SERVICE INFO – INA 0015

Uusi ruuvi - kiristinpyörä 531 0342 30

Kuva 3: LuK-AS-ruuvi

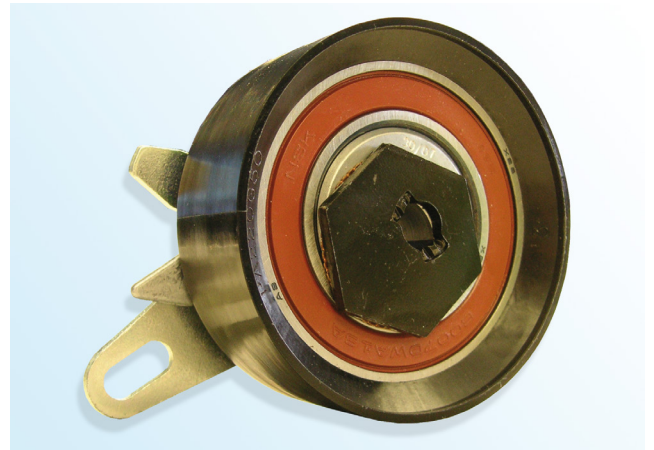
Jatkuvan tuotekehityksemme puitteissa toimittaa LuK-AS kiristinpyörän 531 0342 30 mukana uuden ruuvin (kuva 3).

- Torx tasapääruuvi
- Ruuvin kanta \varnothing 18,5 mm
- Lujuusluokka 10.9
- Lukitusaine ruuvin kierteeseen kiinnittämiseen
- Parannettu itselukittuvuus

LuK-AS suosittelee alkuperäisen ruuvin (kuva 2) korvaamista toimitetulla ruuvilla.

Kiristysmomentti: $20 \pm 1,5$ Nm
